# 改善箇所説明図

690SMC R

①フロントタイヤ

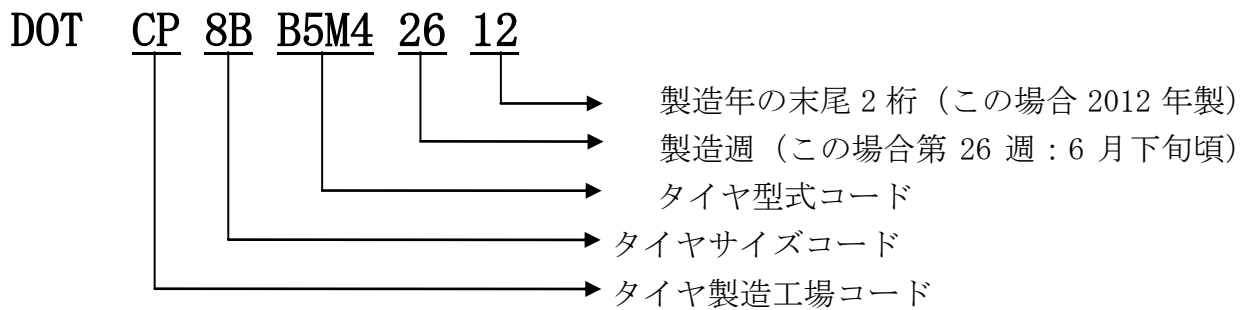
基準不適合発生箇所

（ スチールベルト層の構造設計が不適切なため、走行中の衝撃等によりスチールベルトコード付近に局部的に剥離が発生するものがある。そのため、そのままの状態で使用を続けると剥離が拡がり、タイヤが変形して、最悪の場合、エア漏れに至るおそれがある。

改善の内容：全車両、装着タイヤを点検し、当該タイヤを装着している場合には、代替品のタイヤと交換する。
